**PROPOSTA DE MODIFICACIONS A INCORPORAR AL “MAPA DE CAPACITAT ACÚSTICA DE GAVÀ”  
(APROVAT INICIALMENT PEL PLE MUNICIPAL DE 28-3-2019) PER L’APROVACIÓ DEFINITIVA.**

L'Ajuntament de Gavà, en compliment de la Llei 9 de la Llei 16/2002 de 28 de juny de protecció contra la contaminació acústica, ha redactat i aprovat inicialment, pel Ple de 28 de març de 2019, el Mapa de Capacitat Acústica del Municipi.

### PROPOSTA DE MODIFICACIÓ 1:

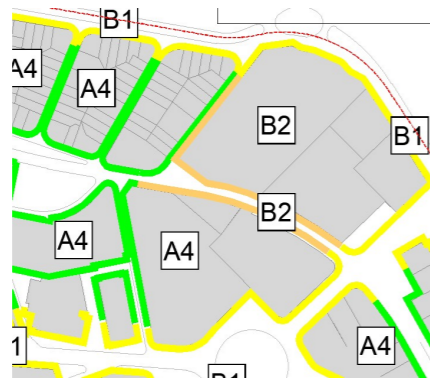
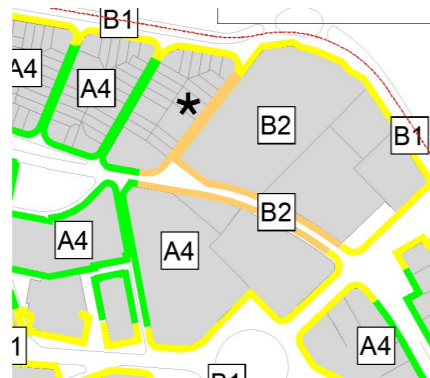
Modificació la façana d'habitatges del carrer Francesc Viñas de A4 a B2 per la influència, ja existent avui dia, del soroll del cap de setmana per les activitats esportives al camp de futbol.

Proposta de modificació a l'aprovació definitiva.  
(l'asterisc assenjala la modificació).

### PROPOSTA DE MODIFICACIÓ 2:

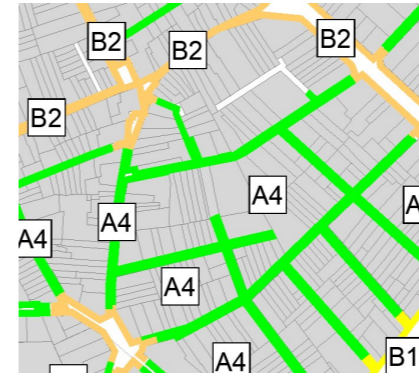
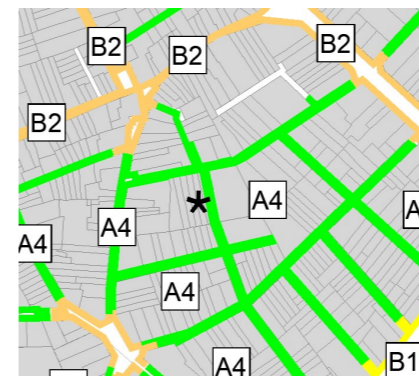
Obertura carrer Rius i Taulet, posterior a l'aprovació inicial. Es proposa qualificar acústicament com a A4, com a continuïtat de la zona:

Proposta de modificació a l'aprovació definitiva  
(l'asterisc assenjala la modificació).

### PROPOSTA DE MODIFICACIÓ 3:

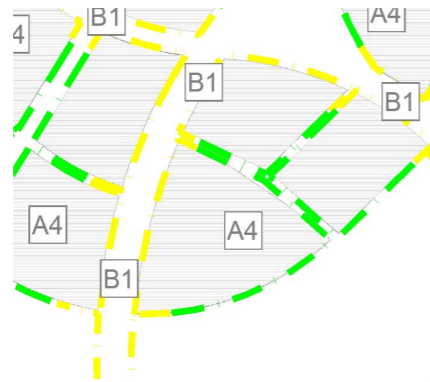
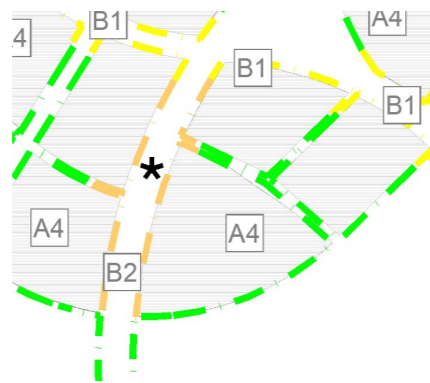
Vial "D" de Pla de Ponent, encara que serà un viari ample es destinat a vianants amb un únic carril de circulació. Es proposa qualificar acústicament de B2 en lloc de B1

Proposta de modificació a l'aprovació definitiva (l'asterisc assenyala la modificació).

### PROPOSTA DE MODIFICACIÓ 4:

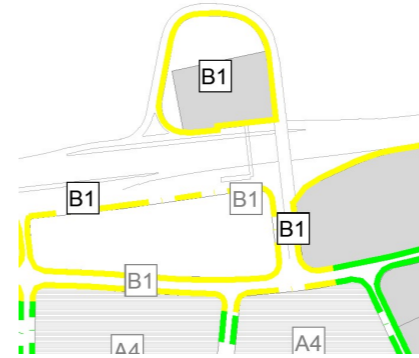
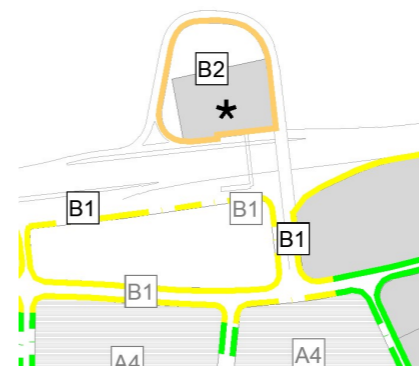
A la zona interior del bucle de carretera o es trobava la discoteca Silvi's, des de l'Ajuntament i d'acord amb la propietat majoritària s'impulsa l'ús corresponen a zones terciàries es proposa el canvi B2 ja que el B1 correspon a usos residencials que descarta la nova proposta.

Proposta de modificació a l'aprovació definitiva (l'asterisc assenyala la modificació).

#### PROPOSTA DE MODIFICACIÓ 5:

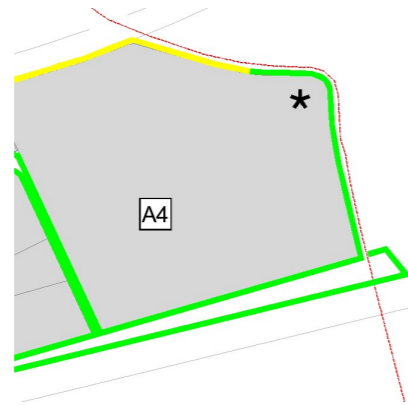
Aquesta modificació simplement ajusta el mapa de capacitat Acústica al traçat de Terme Municipal amb el municipal de Viladecans que ha estat detallat i acordat darrerament.

#### JUSTIFICACIÓ DE LA MODIFICACIÓ 1 (CARRER FRANCESC VIÑAS).

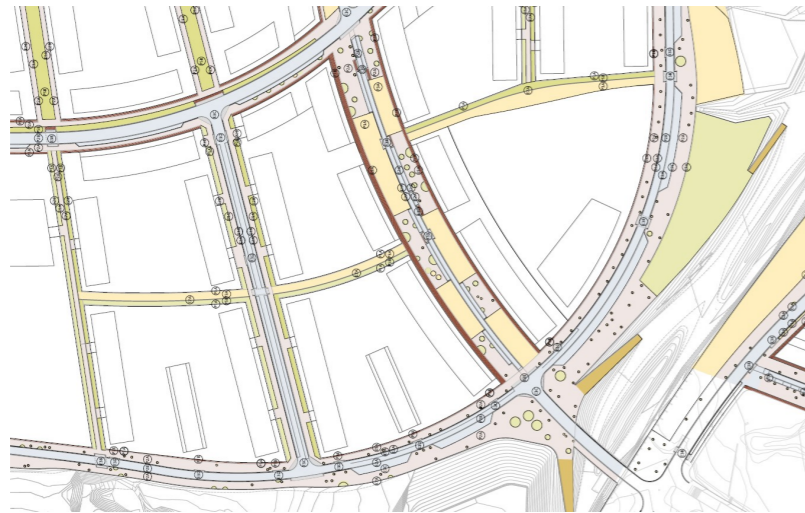
Segons els valors recollits per l'estudi "Afectació sonora en l'entorn de l'Estadi Municipal la Bòbila i el Camp de Futbol de Can Tintorer" trobem que el soroll ambient no sobrepassa, en general, els 65 dB diürns ni els 55 dB nocturns que estableix el reglament del soroll com a valors màxim per la zona "A4 preexistent".

El Reglament del soroll però estableix, un màxim de immissió per la procedència en aquest cas la immissió deguda a les activitats de 55 dB diürn i 45 dB nocturn de soroll. Pels valors es considera que es l'activitat esportiva la que sobrepassa aquests valors.

Per això es proposa modificar la façana del Carrer Tenor Francesc Viñas de zona A4 (Predomini del sòl d'ús residencial) a zona B2 (Predomini del sòl d'ús terciari diferent a C1). D'aquesta manera la immissió deguda a les activitats pot arribar a 60 dB diürn i 50 dB nocturn de soroll però tenint en compte que els valors màxims no sobrepassen els totals propis del A4 (Predomini del sòl d'ús residencial).

**PLÀNOLS**

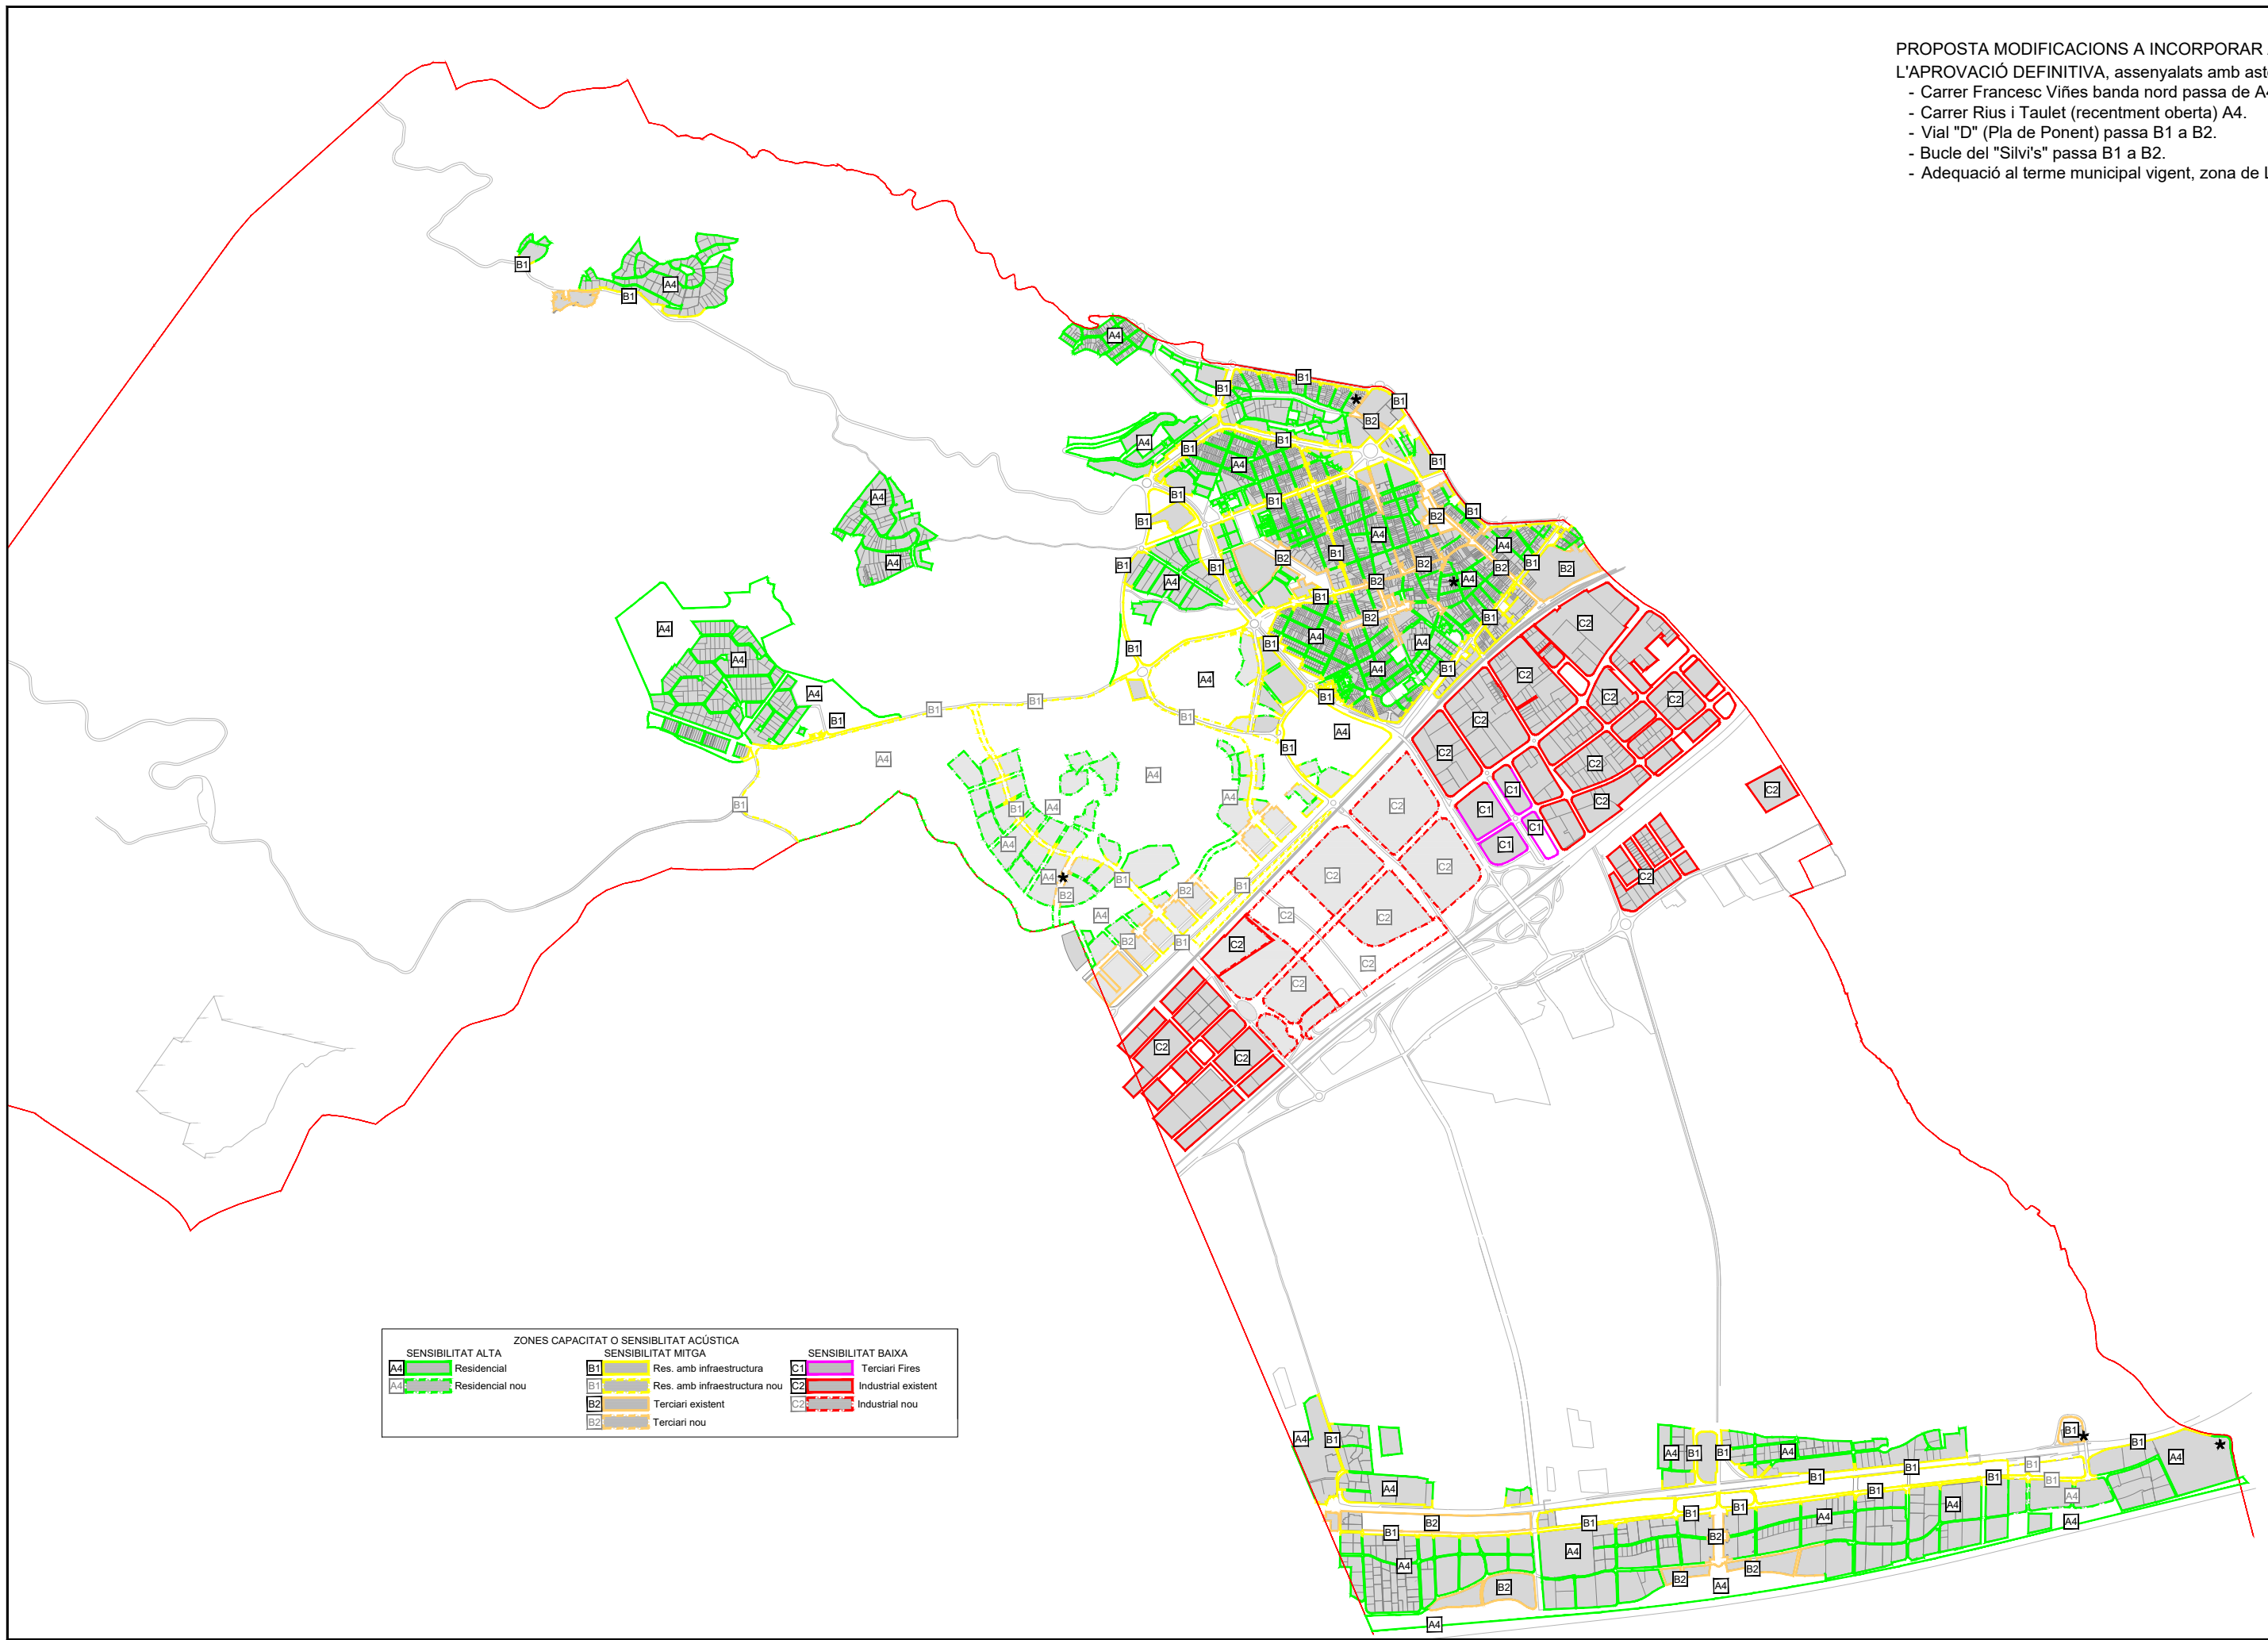
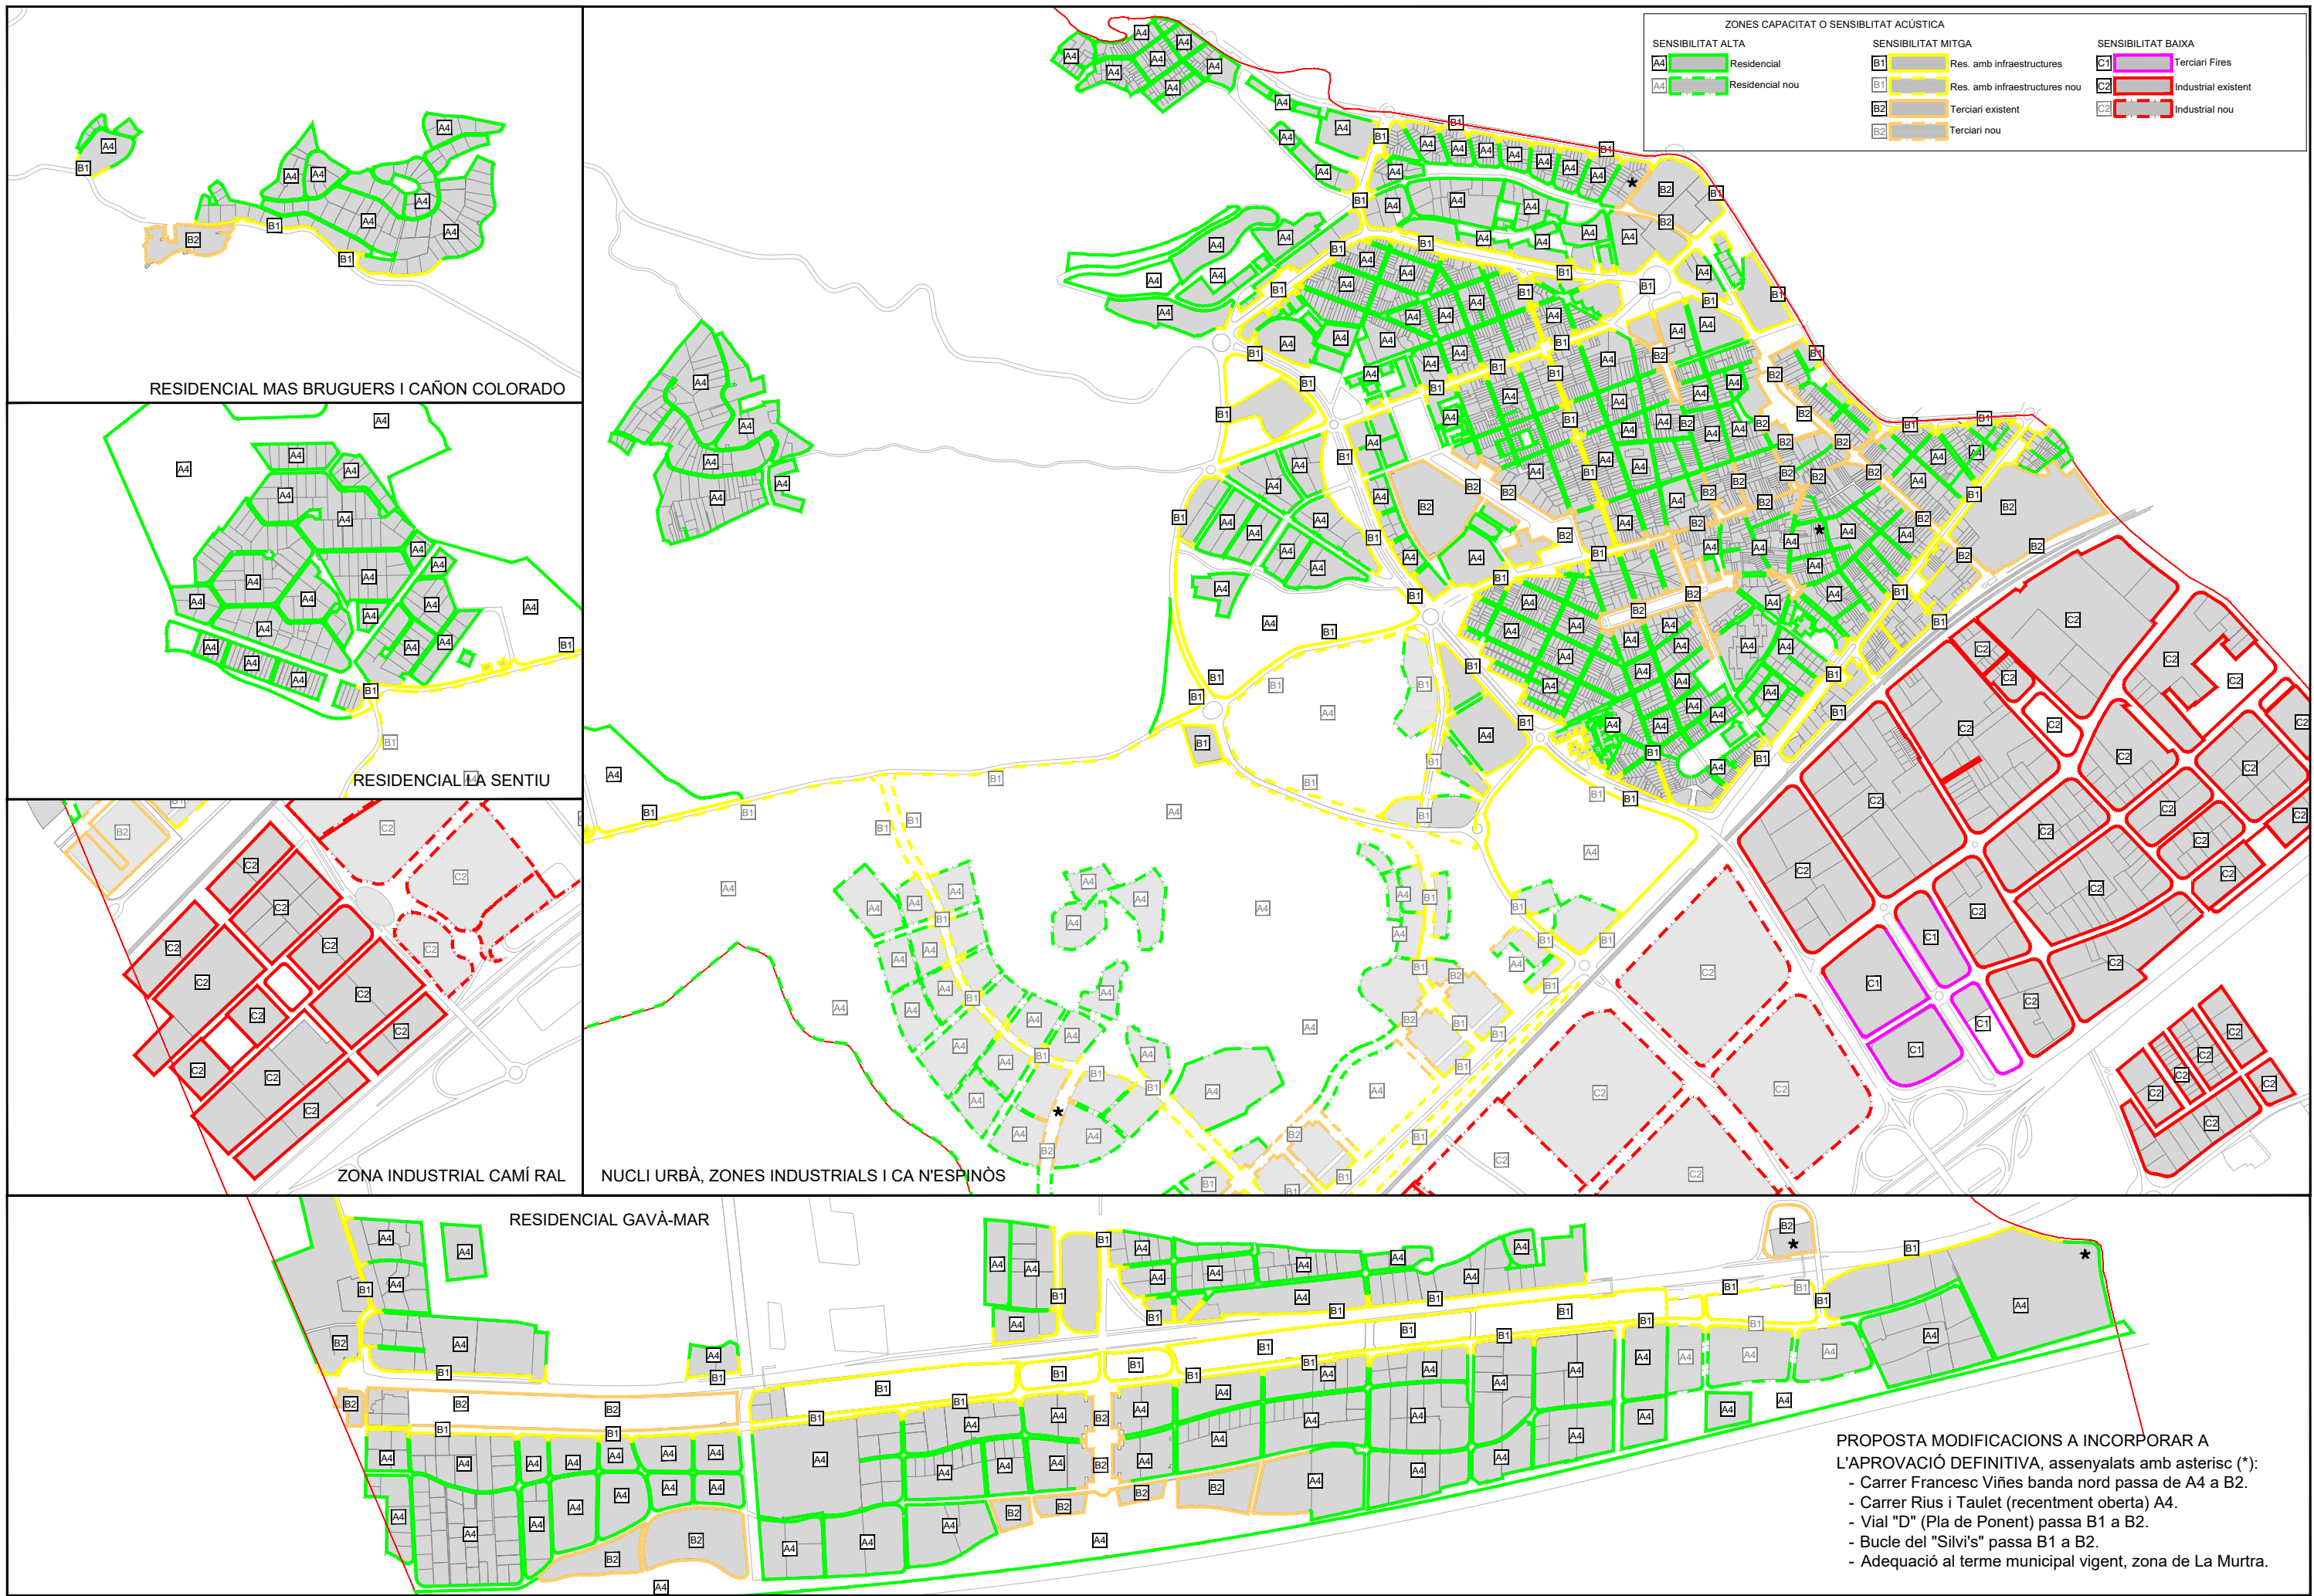
- Carrer Francesc Viñes banda nord passa de A4 a B2.
- Carrer Rius i Taulet (recentment oberta) A4.
- Vial "D" (Pla de Ponent) passa B1 a B2.
- Bucle del "Silvi's" passa B1 a B2.
- Adequació al terme municipal vigent, zona de La Murtra.
